ENTE DEL PARCO DEL CONERO
Via Peschiera n. 30
60020 SIROLO (AN)

DETERMINAZIONE DIRETTORIALE

parere preventivo ai sensi dell'art. 2.7 del Regolamento del Parco per il progetto di fattibilità "Ripristino dell'antica strada pedonale di accesso alla Baia di Portonovo".

Data: 07/10/2021

Fig. 1: in colore **arancio** il **tracciato storico** (catasto gregoriano), in **azzurro** il **tracciato di progetto**, in **rosso** il **tracciato che minimizza gli impatti** su habitat e specie di interesse comunitario, sovrapposti ad una foto aerea recente.

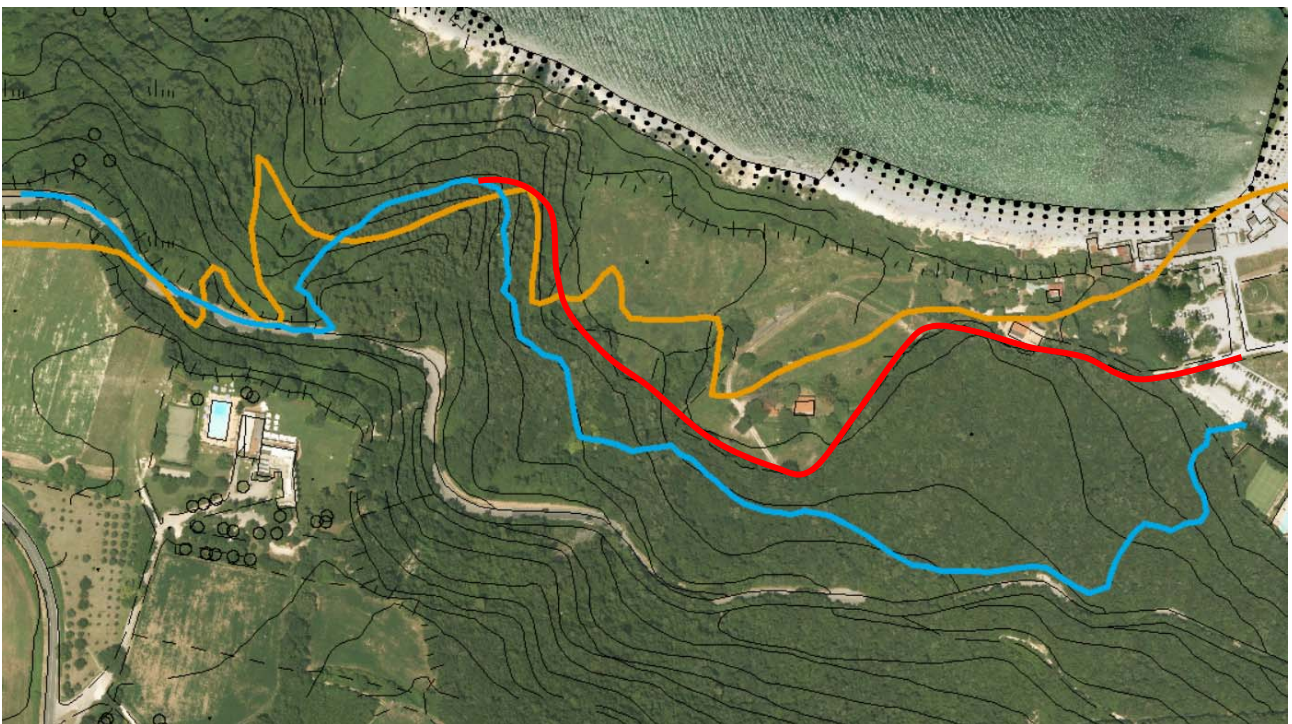
Il tracciato proposto dovrà essere in parte modificato, come già anticipato sia in occasione dell'incontro tenutosi presso il Comune di Ancona in data 25/03/2021, sia del sopralluogo congiunto, sia al fine di minimizzare le interferenze del nuovo sentiero con le specie della fauna e con gli habitat di interesse comunitario, sia al fine di ricondurlo maggiormente ai tracciati storici (rif. Catasto Gregoriano, catasto "prebellico" e Aerofotogrammetrico del 1955), che, come indicato a pag. 7 della Relazione Illustrativa, "sono tutti caratterizzati dal passaggio nell'area che ora appartiene al Campeggio Adriatico e quindi lungo la strada privata (...)". In particolare, al fine di minimizzare le interferenze dal punto di vista ecologico, si dovrà evitare il passaggio all'interno del bosco presente sui lati Sud ed Est del Campeggio, prevedendo di passare al margine del bosco, ovvero al confine tra lo stesso e il Campeggio, in un'area attualmente non utilizzata da quest'ultimo, dove è presente in prevalenza vegetazione a dominanza di *Arundo pliniana* e rovo (si vedano le Fig. 1 e 2 riportate di seguito). Nel tratto finale il sentiero passerebbe poi nella stradina sterrata esistente, che costituisce anche la viabilità in uscita dal Campeggio, ripercorrendo i tracciati storici. In alternativa il tracciato potrebbe passare sul lato della strada comunale o immediatamente a valle della stessa.

Si raccomanda di ricorrere ad un gruppo di progettazione che comprenda anche un esperto di fauna e uno di flora e vegetazione, per le successive fasi di progettazione definitiva ed esecutiva, che dovranno essere condotte secondo il Metodo di Valutazione Integrata ai sensi del Quaderno 3 del PdP. Per il tratto iniziale (dalla rotonda in alto fino al Campeggio), nell'analisi di dettaglio dei tracciati storici e del sentiero di progetto individuato nella Carta dell'Accessibilità, occorre descrivere e motivare le differenze tra questi tracciati ed il tracciato di progetto proposto.
